АЛТАЙСКИЙ ЗАВОД ПРЕЦИЗИОННЫХ ИЗДЕЛИЙ

Информационное письмо
от 27.12.2021г.

С целью повышения надежности и ресурса в эксплуатации проведены **изменения** в конструкции инжекторов Common Rail производства ООО УК «АЗПИ» модификации А-04-017 реализуемых на вторичный рынок с **ноября 2021 года**.

Рисунок 3. Кольцо дистанционное.

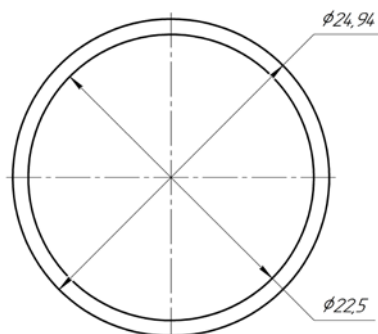
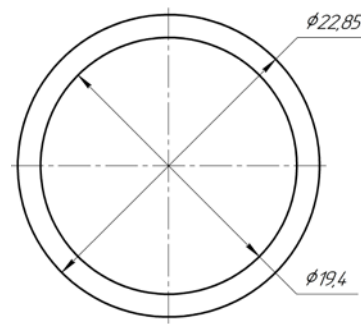
п. 4. Кольцо дистанционное:

- изменен размер дистанционного кольца,
- унифицировано дистанционное кольцо с зарубежным аналогом, (см. рисунок 3);

Внимание! Кольцо дистанционное А-04-001-00-02-00 и А-04-001-00-02-01 НЕ ВЗАИМОЗАМЕНЯЕМЫ!

Кольцо
дистанционное
А-04-001-00-02-00
(устанавливалось до
конструктивных
изменений)

Кольцо
дистанционное
А-04-001-00-02-01
(устанавливается с
ноября 2021,
унифицирован с
аналогом
F00RJ00957)

Рисунок 4. Инжектор А-04-017

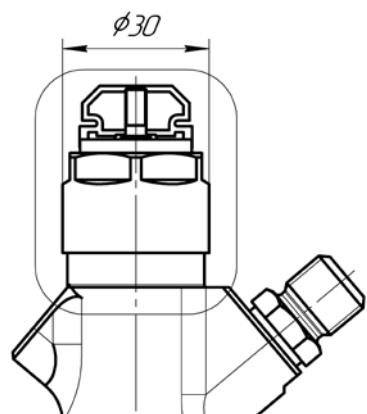
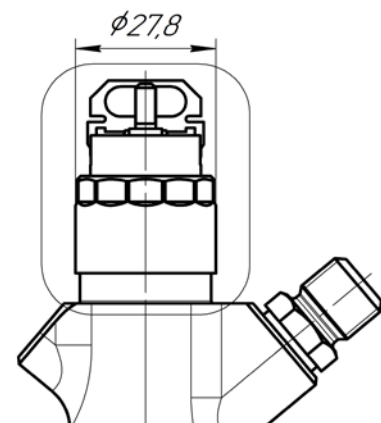
Важно: инжекторы с конструктивными изменениями по устанавливаемым размерам и выходным параметрам взаимозаменяемы с ранее поставляемыми инжекторами, изменения коснулись только верхней части изделия (см. рисунок 4);

Инжектор
производства АЗПИ
(до конструктивных
изменений)

Инжектор
производства АЗПИ
(производится с
ноября 2021 с
унифицированными
комплектующими)
